FSN Ref.: M18022

Dringender Feldsicherheitshinweis **Juno DRF**

Dringender Feldsicherheitshinweis (FSN)
Juno DRF
Problem der Neigekette

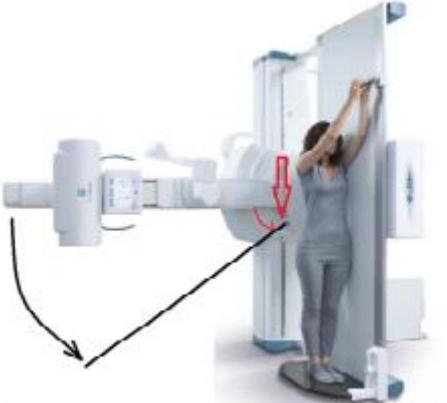
<p>Bei einem Bruch der Kette fällt die Säule herab und stoppt durch Aufschlagen auf den Schultern des DRF-Trägers/SFD wie in der nachstehenden Abbildung gezeigt. So kommt die Säule nicht mit der Tischplatte in Berührung, da der Abstand zwischen Tischplatte und Kollimator in diesem Zustand etwa 0,5 m beträgt:</p>  <p>In der Regel liegt der Patient auf der Tischplatte und der Bediener ist vom Tisch weg oder an dessen Vorderseite.</p> <p>Wenn dieser Hinweis befolgt wird, wird das Restrisiko auf das ursprünglich geschätzte Niveau verringert, wobei die Wahrscheinlichkeit auf das Niveau „unwahrscheinlich“ gesenkt wird.</p>
